Title - Sujet Relocalisation BSIF	
Solicitation No. - N° de l'invitation EF950-170228/A	Amendment No. - N° modif. 005
Client Reference No. - N° de référence du client EF950-17-0228	Date 2016-08-12
GETS Reference No. - N° de référence de SEAG PW-\$MTC-030-13948	
File No. - N° de dossier MTC-6-39072 (030)	CCC No./N° CCC - FMS No./N° VME
Solicitation Closes - L'invitation prend fin at - à 02:00 PM on - le 2016-08-23	Time Zone Fuseau horaire Heure Avancée de l'Est HAE
F.O.B. - F.A.B. Plant-Usine: <input type="checkbox"/> Destination: <input checked="" type="checkbox"/> Other-Autre: <input type="checkbox"/>	
Address Enquiries to: - Adresser toutes questions à: Clément, Angelica	Buyer Id - Id de l'acheteur mtc030
Telephone No. - N° de téléphone (514) 496-3798 ()	FAX No. - N° de FAX (514) 496-3822
Destination - of Goods, Services, and Construction: Destination - des biens, services et construction:

Project: **Offices renovations 6nd floor (Northwest)**
Dominique-Ducharme Building, 105 McGill, Montréal (Qc)

ADDENDUM ARCHITECTURE A-02

ADDENDUM NO. E-2

E09 1/1

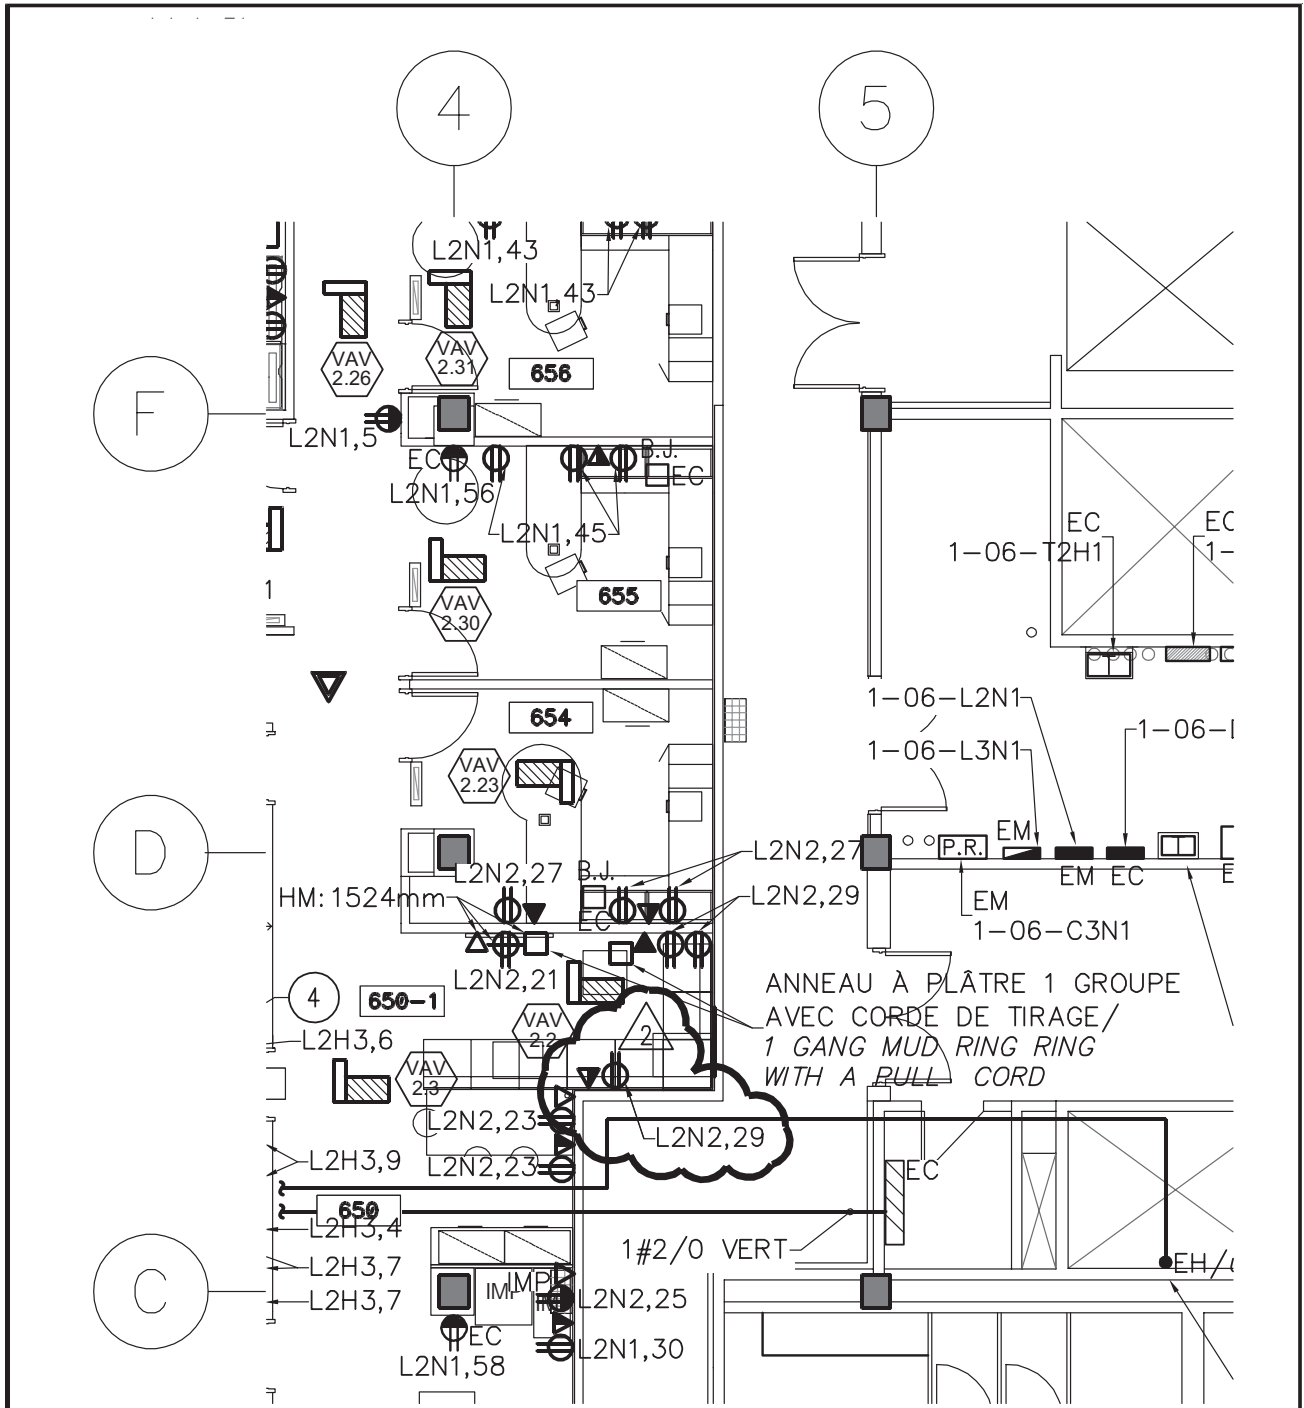
Description: New electrical outlet and a new wall mounted data and telephone outlet

1. This addendum shall be part of original drawings and specifications and shall form part of the contractual documents. Bidders shall make sure that the cost of this addendum is included in the bid amount.
2. Documents:
 - 2.1 Included documents:
 - 2.1.1 Drawings nos.:
 - E09, one excerpt.
3. Description of work:
 - 3.1 Consult issued documents.
